静岡県および御前崎市による津波対策工事ほか追加工事の点検および確認について(第106回)

2021年11月25日

新たに設置した水位計を点検する様子

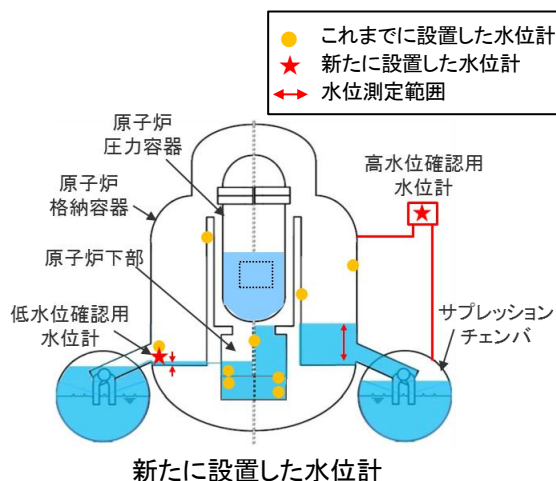
静岡県から「長期安定停止設備(原子炉格納容器の水位計)の設置について、現場確認および書類確認をおこなった。本日の点検で、中部電力の計画どおりに実施されていることを確認した。今後も安全性対策工事をしっかり行っていただきたい。」との講評をいただきました。

御前崎市から「長期安定停止設備(原子炉格納容器の水位計)の設置について、現場確認および書類確認をおこなった。本日の点検で、計画どおりに設置されていることを確認した。この設備は中部電力の自主設備とのことであり、重大事故を想定し、多重な対策をされていることを確認した。市民の安全・安心のため、今後も安全性対策工事等の作業に取り組んでいただきたい。」との講評をいただきました。
